**מבנים**  
בדק בית וייעוץ הנדסי

# דו"ח ביקורת ליקויים - חוות דעת מהנדס מומחה

**לכבוד:** דיירי הבניין

## תיאור הנכס - כללי

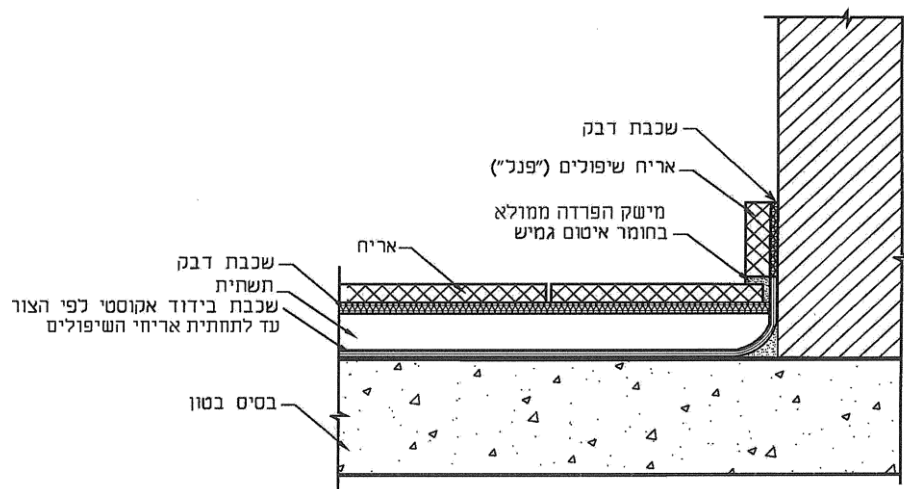
ב. התקנת ארונות השירות בלובאים קומתיים בוצעו ללא התקנת גומיות שיכוך במפגש בין דלת הארון למסגרת וזאת בניגוד להנחיות תקן 4376 סעיף 9.

השלמת והתקנת גומיות חורים המתאימים להן. יש לוודא כי קיבוע הגומיות למסגרת חזק דיו בכדי לעמוד שנים. (2,400 ₪).

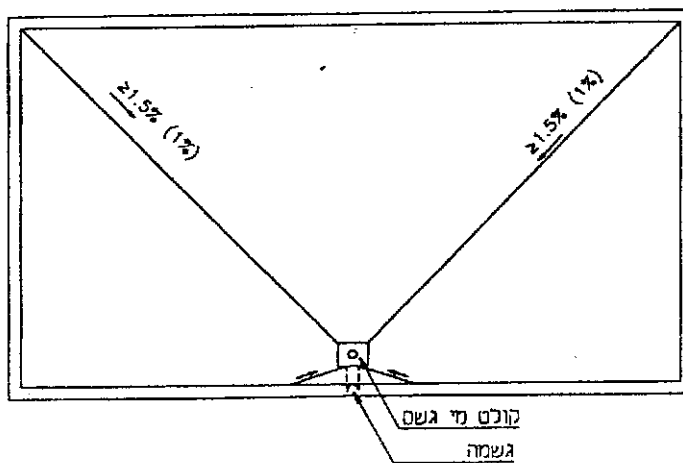
ז. שיפועים לקויים של הגג. ישנן שלוליות מים (נבדק לאחר גשמים) בחזית צפון מערבית, מול זרנוק כיבוי אש ומול צנרת אוורור לכיוון חזית דרומית, מתחת לקולטים בחזית דרום מזרחית ומערבית. הליקוי אסור ע"פ תקן ישראלי ת"י 1752 חלק 1 סעיף 3.1.1.2 הדורש שיפוע של 1.5% עבור מערכת איטום חשופה, **ציטוט:**

לתיקון יש לפרק את האיטום במקומות אלה, לצקת שכבת מדה ולאטום שנית. (17,600 ₪).

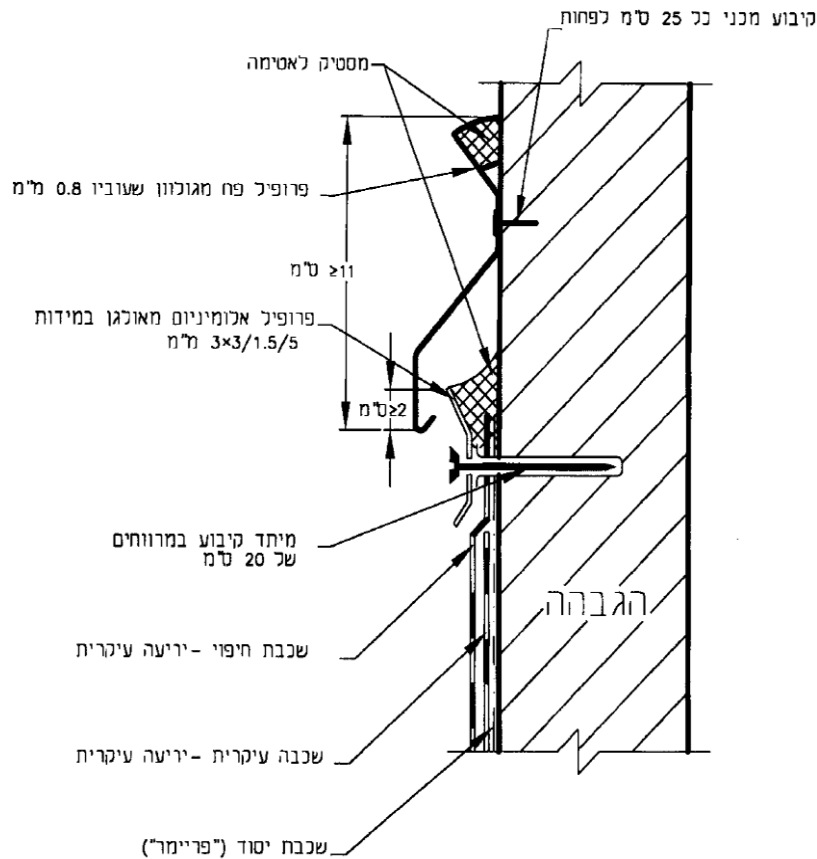
ח. לא הותקנו סרגלי אלומיניום לחיבור יריעות האיטום אל הקיר לאורך מעקה בנוי, קירות ובליטות מעל מפלס פני הרצפה לאורך שטח הגג. היריעות עלולות להשתחרר ובכך מתאפשרת חדירת מים אל מתחת ליריעות האיטום. וזאת בניגוד להנחיות תקן 1752 חלק 2.

יש להשלים התקנת סרגלי חיזוק. (5,400 ₪).

יש לשים לב, פרופיל סרגל החיזוק יהיה תואם להנחיות תקן 1752 חלק 2 סעיף 2.6.2. הכוללים בין היתר שטחי מגע כיפוף עליון, תחתון ומילוי מסטיק.

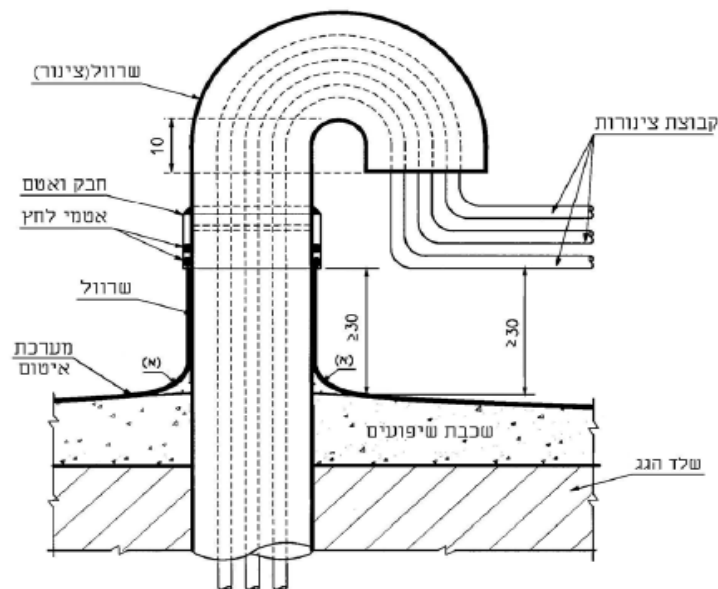
י. לצורך העברת צנרות קטנות משני צול דרך תקרת הגג בוצעו שרוולים (מקלות סבא). חוליות השרוולים בוצעו מצנרת PVC אשר אינה עמידה באקלים חימוני. צנרת זו נוטה להתפרר ולהתקלף לאחר זמן ממושך בחשיפה חיצונית.

פירוק חוליות PVC והתקנת צנרת מותאמת לתנאי האקלים החימוני. (לדוגמא: גיברית). (1,400 ₪).

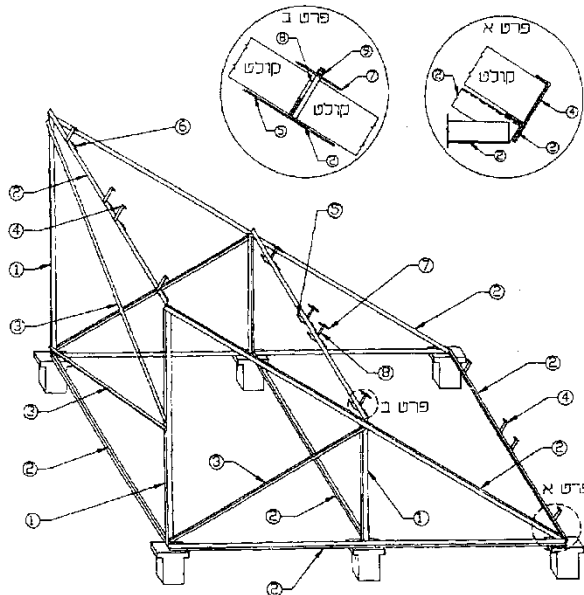
יז. מערכות הקולטים המותקנים בגג בחיבורי קונסטרוקציית הקולטים להגבהות הבטון, אינם מעוגנים היטב למבנה וזאת בניגוד לנדרש עפ"י תקן 579 חלק 5 סעיף 3.4.8, **ציטוט:**

נראה גם על פניו שלא בוצע תכנון הנדסי להצבת המערכת. יש לבצע חיזוקים לקונסטרוקציית המערכת, כולל תכנון הנדסי. (2,400 ₪).

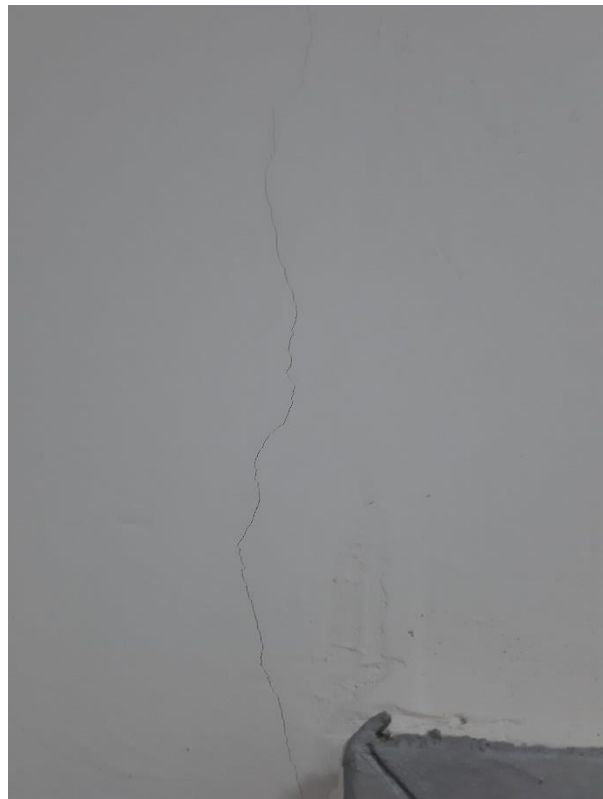
ט. קיימים פגמים באריחי הריצוף בשורות 3,4 מימין לדלת מעלית, כגון: כתמים, שברים, סדקים ומקצועות שבורים העולים מעל המותר בתקן. יש לבצע פירוק כולל של אריחי הריצוף הפגומים ולהחליפם באריחים חדשים, כולל עבודות פירוק ופינוי פסולת.

- א. החלפה מקומית של אריחי הריצוף ו/או החיפוי באזורים הנ"ל, כולל עבודות הפירוק ופינוי הפסולת והשלמה חוזרת באריחים חדשים (כולל האריחים). (800 ₪).
- ב. השלמת מילוי הרובה החסרה. (300 ₪).

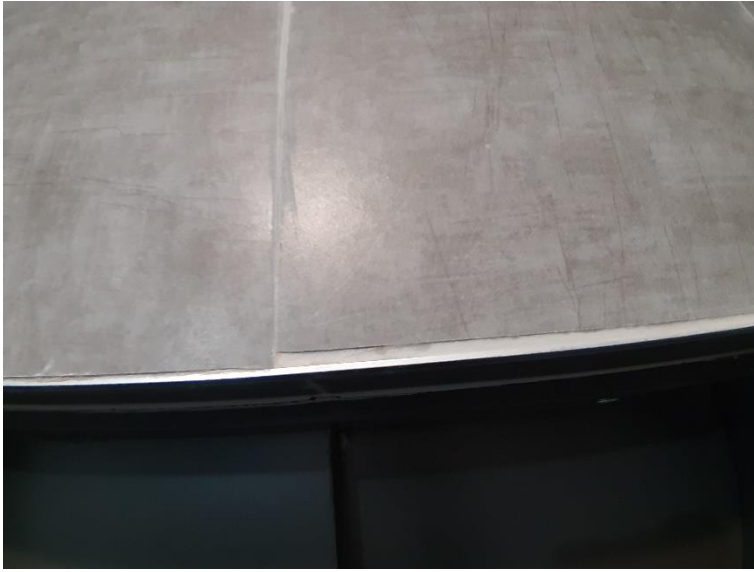
טז. טרם הושלמה עבודת מילוי למישקים (רובה) שבין אריחי החיפוי מול תריס אוורור.

א. החלפה מקומית של אריחי הריצוף ו/או החיפוי באזורים הנ"ל, כולל עבודות הפירוק ופינוי הפסולת והשלמה חוזרת באריחים חדשים (כולל האריחים). (600 ₪).

ב. השלמת מילוי הרובה החסרה. (100 ₪).

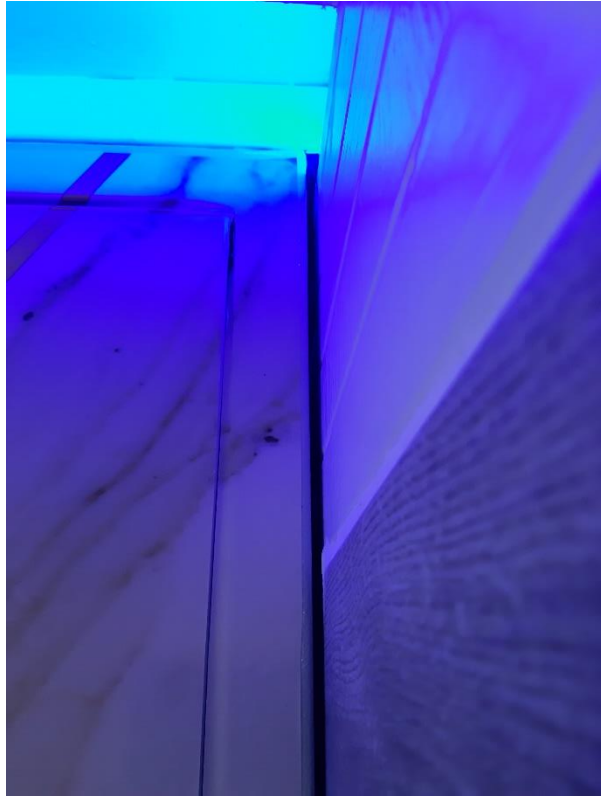
יב. יש להשלים איטום ומילוי בחיבורים סביב ארונות שירות בחדר טכני. (200 ש"ח).

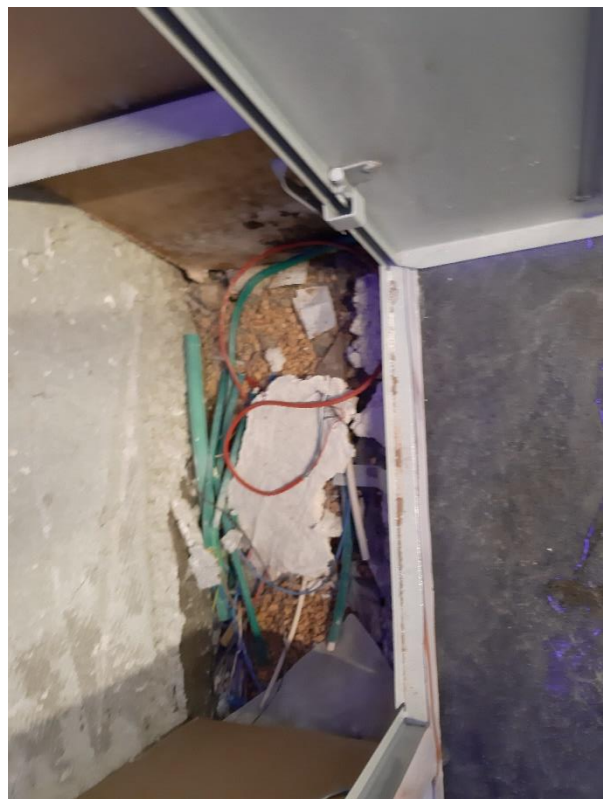
יג. יש להשלים צביעת חלקי ומחברי צנרת ספרינקלרים וכיבוי אש בארונות כיבוי אש. (150 ש"ח).
